**1.1 Zusammenfassung der Änderungen zu verkehrlichen und bauausführungs- Aspekten**  
**(Unterlagen Nr. 5 Lagepläne)**  
**(Aufgrund eingegangener Einwendungen und Stellungnahmen)**

**Planfeststellungsverfahren:**

***Ringschluss Südring***  
***von der Lippstädter Straße bis zur Rietberger Straße***  
***im Stadtteil Wiedenbrück***

Abbildung 9: Ursprünglicher Teilausschnitt KVP Rietberger Straße

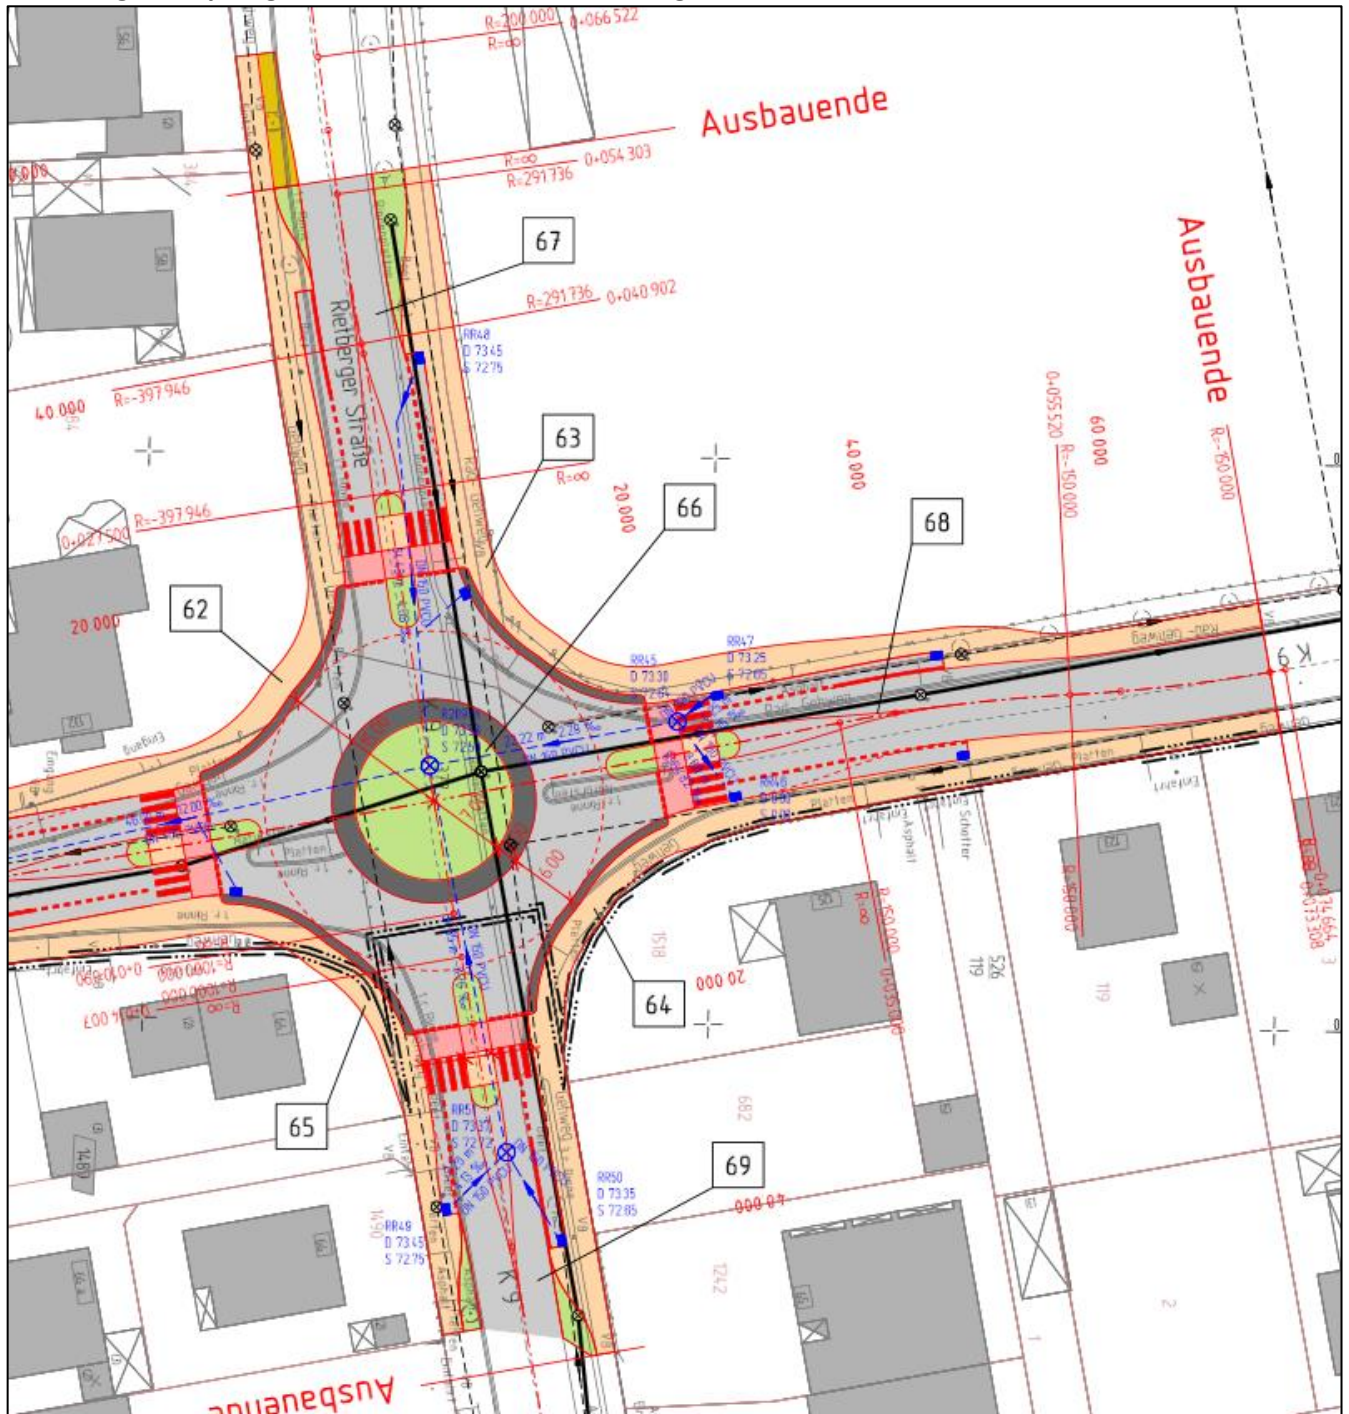
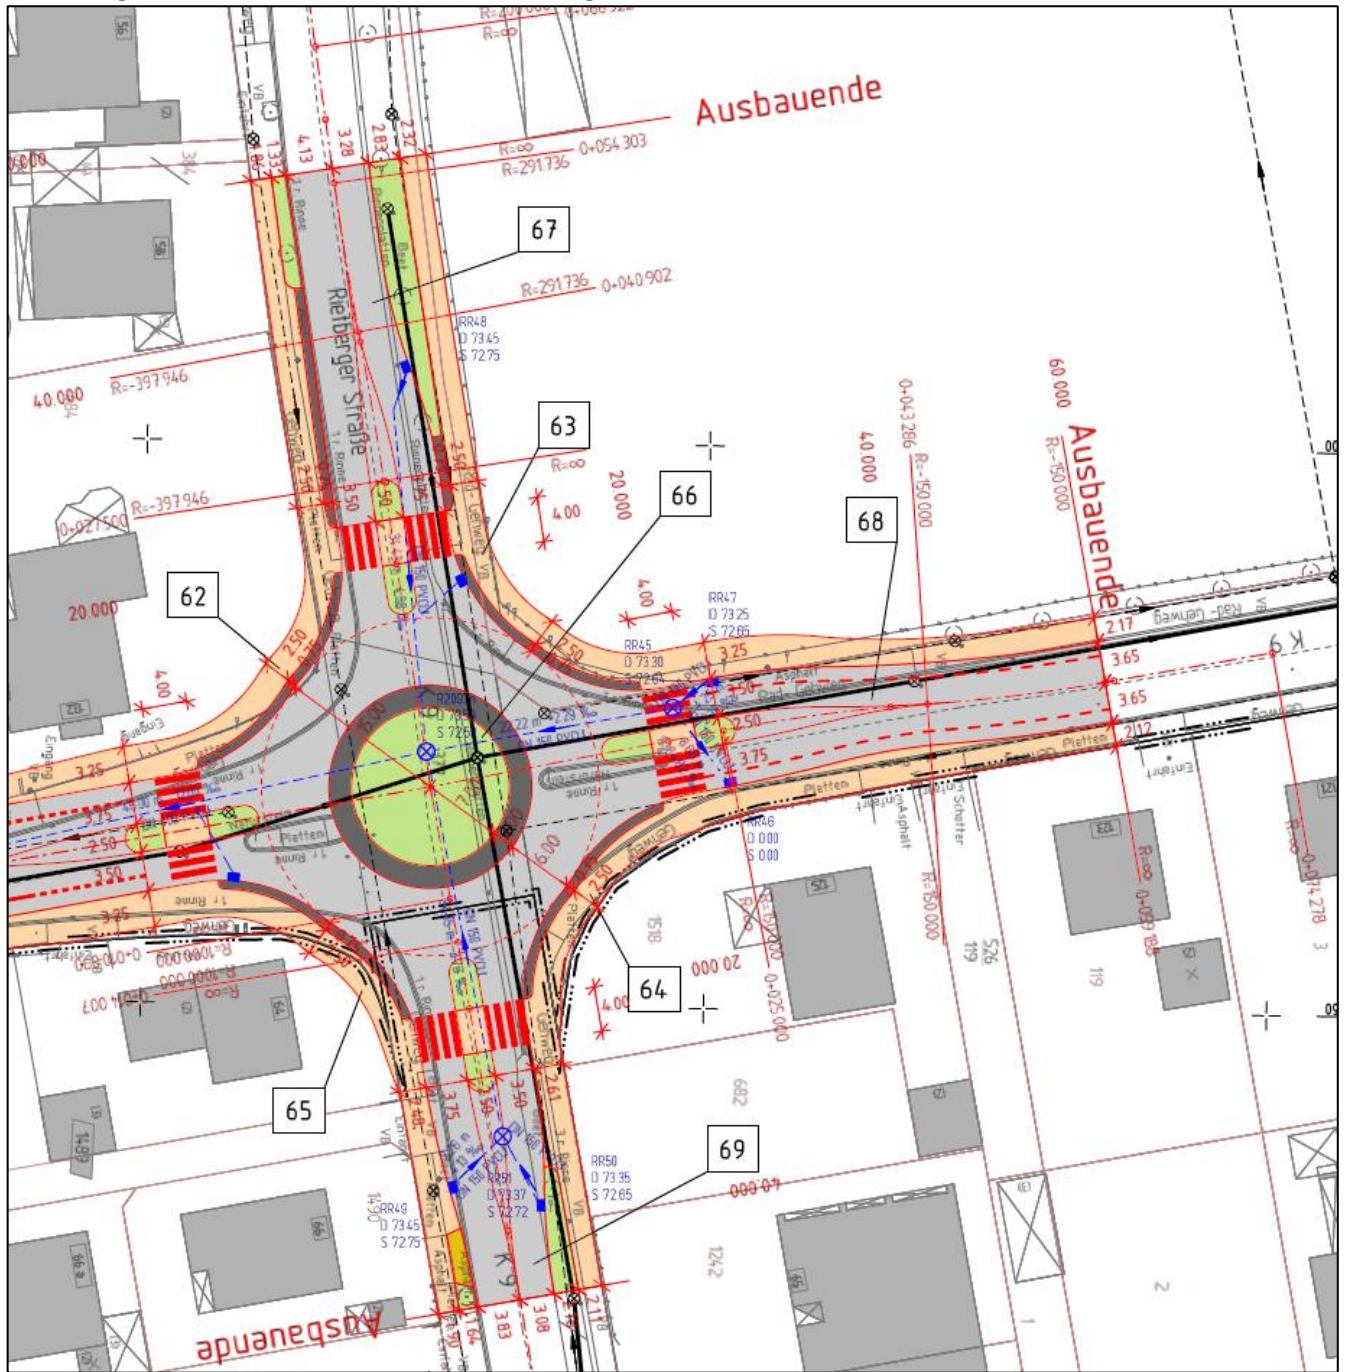
*„Die Radverkehrsführung vom Schutzstreifen auf der Fahrbahn auf die Nebenanlage ist nur dort baulich anzulegen, wo sich auf der Nebenanlage ein ausgewiesener Radweg befindet. (Zustimmung Straßenverkehrsbehörde erforderlich)“*

*„Die Rampen zur Auffahrt auf die nicht benutzungspflichtigen Radwege werden sehr kritisch gesehen. Vor allem im Zuge der K 09 (Rietberger Straße) Fahrtrichtung auswärts. In Höhe der Hausnummer 68 besteht aktuell eine Unfallhäufungsstelle mit Radfahrern. Die Radfahrer hier wieder auf diese unsichere Seitenanlage zu holen, wäre absolut kontraproduktiv. In den anderen Zufahrten darf eine Rampe nur dann angelegt werden, wenn die baulichen Voraussetzungen (Ausbaubreite, Oberfläche usw.) der Seitenanlagen vorliegen. Ich stelle hier auch die Kombination Fußgängerüberweg und Radfahrerfurt in Frage.“*

- Die Radverkehrsführung vom Schutzstreifen auf der Fahrbahn auf die Nebenanlage bleibt nur für den Ostring südlich der Rietberger Straße erhalten, da sich hier ein ausgewiesener Radweg befindet bzw. die Voraussetzungen vorliegen (die Rampen für die Auffahrt auf die nicht benutzungspflichtigen Radwege sowie die Radfahrerfurten sind entfallen)
- Ersatz der Auffahrrampe am Ostring nördlich der Rietberger Straße durch einen Fahrradschutzstreifen
- Radfahrerfurten in K9 entfallen, Querschnittsaufteilung geändert
- Querungshilfen im Kreisel Rietberger Straße nun als FGÜ (nur für Fußgänger)

Aufgrund der Änderungen (Querschnittsänderung siehe Ä6) verkürzt sich die Ausbaustrecke im nördlichen und östlichen Kreisverkehrsast (Ostring nördlich der Rietberger Straße und Rietberger Straße stadtauswärts) wodurch sich das Ausbauende verschiebt.

**Abbildung 13: Ursprünglicher Bereich Bau-km 0+830 ohne Amphibientunnel**

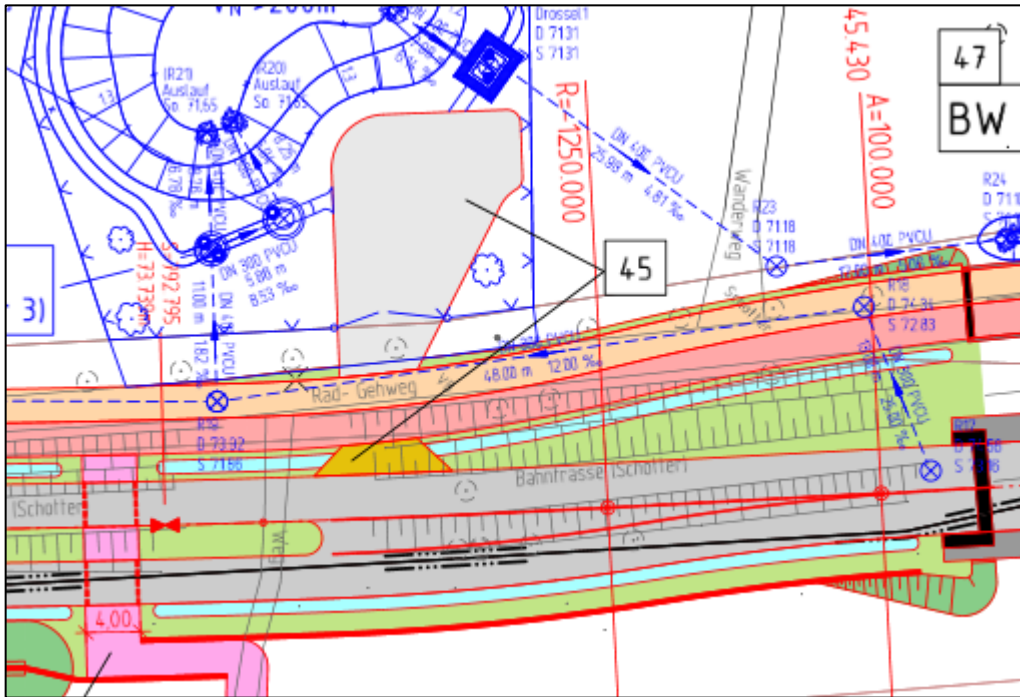
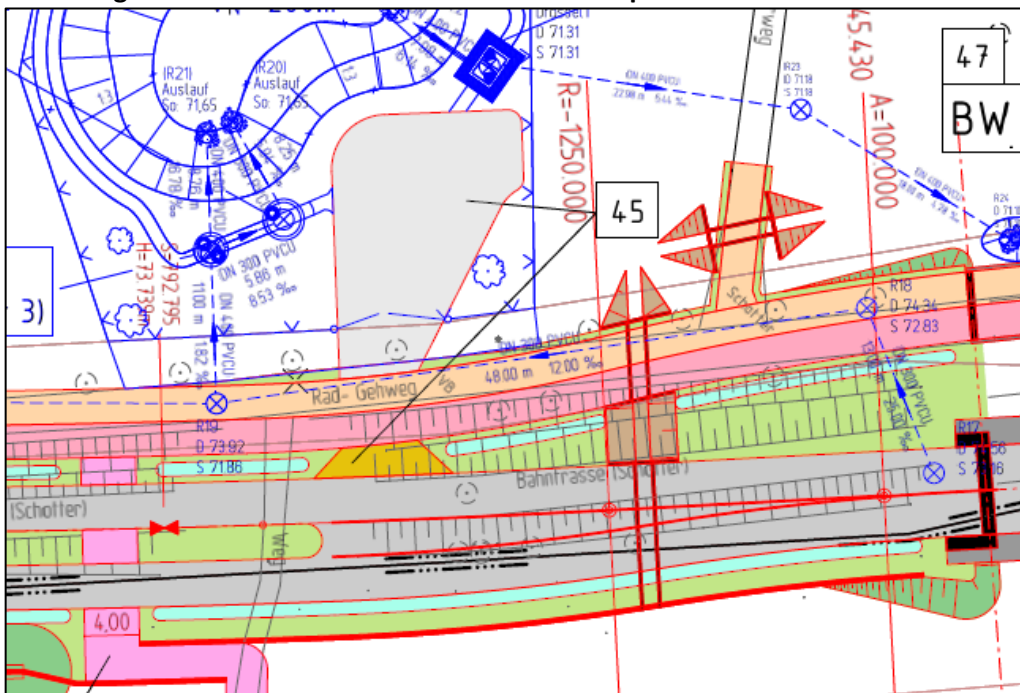
Aufgrund der Stellungnahme der höheren Naturschutzbehörde, die schrieb, dass bei Bau-km 0+830 als zusätzliche Vermeidungsmaßnahme die Anlage eines zwei geteilten Amphibientunnels vorzusehen ist, wurde dieser zwischen Bau-km 0+825.326 und 0+845.43 im landschaftspflegerischen Maßnahmenplan sowie im neuen bautechnischen Entwurf berücksichtigt.

- Übertragung der Amphibientunnel zwischen Bau-km 0+825.326 und 0+845.43 aus dem LBP
